סיכום מבדק שנתי-מבדקי בטיחות מנהל חינוך

שם המוסד-בית ספר חווה חקלאית

תאריך המבדק-וי' 20/1/2023

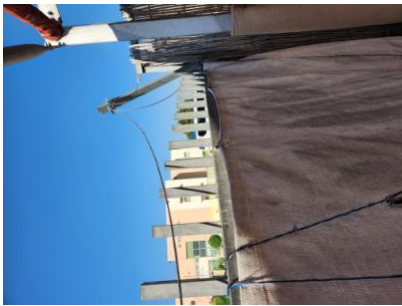
1-הסככה הצמודה לחניית הרכבים-כבל חשמלי ללא מוביל מתאים מחובר לסככה. הסככה עשויה ממתכת. קיימת סכנת התחשמלות- - - 6: 55 20/1/2023 9.9-חיווט וכבלי חשמל-כבלי חשמל קבועים יושמו בתוך תעלות מתאימות כבלי חשמל לא יהיו בהישג ידם של הילדים/תלמידים הדלתות תצוידנה באבזר או באבזרים לצורך המטרות הבאות: א. מגן אצבעות -1-חממת חקר. לא נמא סטופר לדלת הכניסה של החממה וגם לא בדלת האלומיניום הנוספת. סכנת פציעה- - - בשני צידי הצירים באזורים שבהם יש אפשרות להילכדות אצבעות. ב. האטת אגף הדלת במהלך סגירתו. ג. מעצור דלת במצב פתוח. האבזר יותקן בקיר, בגובה אגף הדלת ולא ברצפה. ד. במקלט 23-20/1/2023 5.23-דלתות- ובמרחב מוגן יש להתקין מגן אצבעות ואלמנט קיבוע שיותאם לדלת. ה. בדלתות קלות של שירותים נדרשת הגנה מתאימה
